WÓJT GMINY BOBOWA

Nr. 341/7/08

biorący udział w przetargu na zadanie „**Termomodernizacja Przedszkola Samorządowego w Wilczyskach**”. Odpowiadając na pismo z dnia 20.06.2008r. jednego z wykonawców o udzielenie wyjaśnienia dotyczącego w/w przetargu – Zamawiający informuje:

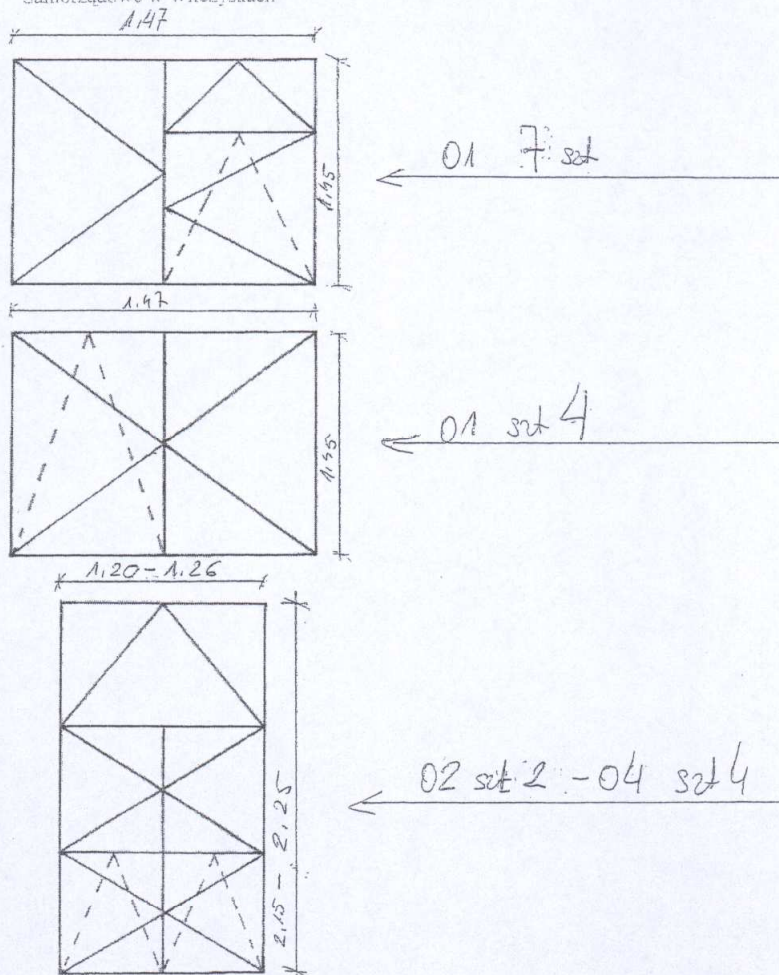
Pytanie 2: Proszę o określenie szczegółów odnośnie wyglądu drzwi. Jaka powinna być szyba, czy ma być samozamykacz, antaba, czy mają być jakieś okucia.

Odp: Szyba bezpieczna współczynnik V szyby 1,10 (m²*K). Stolarka drzwiowa przeznaczona do wymiany o wyglądzie jak podano w załączonej kolorystyce. Zamontować samozamykacz podwójne zamykanie, antaba mała.

Wygląd i sposób otwierania stolarki okiennej do wbudowania – Budynek Przedszkole
Samorządowe w Wilezyskach

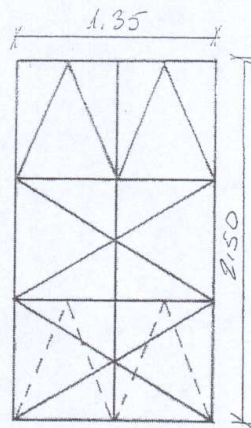
Pytanie 1: W specyfikacji w formie tabeli przedstawione są wymiary okien i oznaczenie ich pewnym symbolem, a na kolejnych stronach przedstawiony jest wygląd i sposób otwierania stolarki okiennej do wbudowania. Brak jest powiązania pomiędzy tymi zagadnieniami.

W związku z powyższym proszę o dokładne sprecyzowanie jaki jest sposób otwierania i jak wygląda okno o danym symbolu (symbole z tabeli O1,O2,O3,O4,O5,O6,O7,O8,OS)

Odp: Wyjaśnienie zostanie załączone w piśmie oraz na stronie internetowej Urzędu Gminy Bobowa w formie zestawienia.

Stołarka okienna PCV kolor biały, współczynnik V szyby 1.10 W (m²*K). Profil pięciokomorowy, szyba zespolona wypełniona gazem, powłoka niskoemisyjna.

Sposób otwierania : rozwierane, uchylno-rozwieme, uchylne.
